Европейская экономическая комиссия**Комитет по внутреннему транспорту****Всемирный форум для согласования правил
в области транспортных средств****183-я сессия**

Соглашение 1958 года:**рассмотрение проектов поправок к существующим
правилам ООН, представленных GRE****Предложение по дополнению 3 к первоначальной серии
поправок к Правилам № 149 ООН (устройства
освещения дороги)****Представлено Рабочей группой по вопросам освещения и световой
сигнализации* ****

«Рис. А4-IX

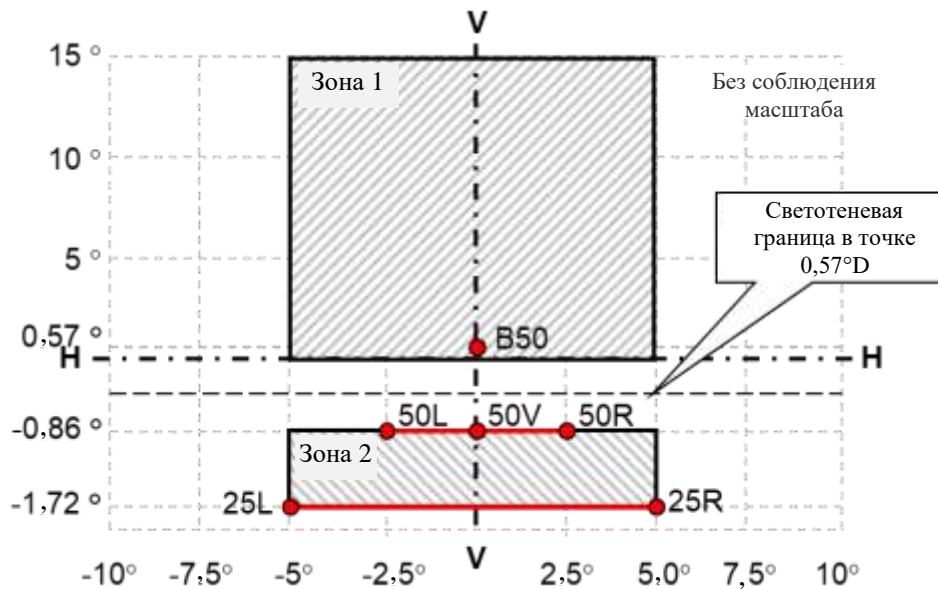
Рис. А4-IX изменить следующим образом:

Луч ближнего света: испытательные точки и зоны для фары (фар) класса BS

Рис. А13-V

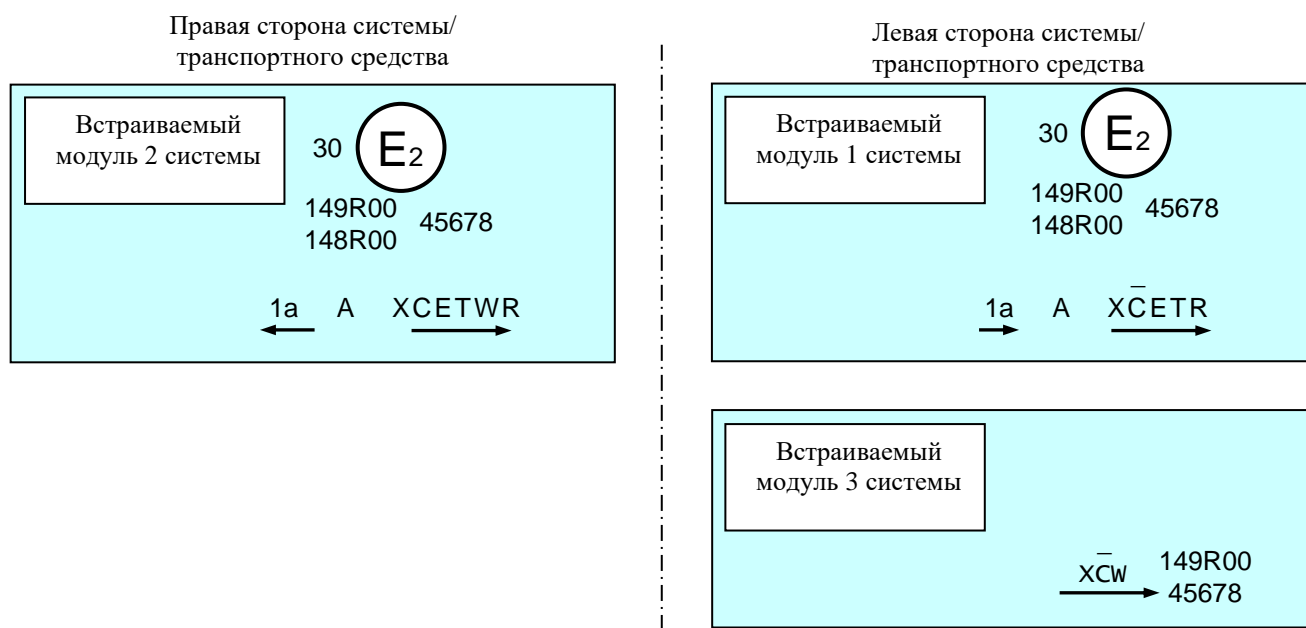
Приложение 13 изменить следующим образом:

Данный пример соответствует адаптивной системе переднего освещения, состоящей из двух встраиваемых модулей, находящихся на левой стороне транспортного средства, и одного встраиваемого модуля, находящегося на его правой стороне.

Система, на которой проставлены приведенные выше знаки официального утверждения, соответствует требованиям настоящих Правил (первоначальный вариант Правил) в отношении как луча ближнего света для левостороннего движения, так и луча дальнего света с максимальной силой света в пределах 123 625–145 125 кандел (на это указывает число 30), сгруппированных с передним указателем поворота категории 1a и с передним габаритным огнем, официально утвержденными на основании поправок серии 00 к Правилам № 148 ООН.

Встраиваемый модуль 1 системы (с левой стороны) сконструирован для усиления луча ближнего света класса С и луча ближнего света класса Е. Горизонтальная черта над буквой «С» указывает, что с этой стороны луч ближнего света класса С усиливается более чем одним встраиваемым модулем. Буква «Т» справа, следующая за перечисленными обозначениями, указывает, что как луч ближнего света класса С, так и луч ближнего света класса Е обеспечивают режим подсветки поворотов.

Встраиваемый модуль 3 системы (с левой стороны) предназначен для обеспечения второй части луча ближнего света класса С с этой стороны (на это указывает горизонтальная линия над буквой «С») и луча ближнего света класса W. В случае этого дополнительного светового модуля нет необходимости в использовании круга, в котором проставлена буква «Е», за которой следует отличительный номер страны.

Встраиваемый модуль 2 системы (правая сторона) предназначен для усиления луча ближнего света класса С и луча ближнего света класса Е, каждый из которых используется в режиме подсветки поворотов, и луча ближнего света класса W.
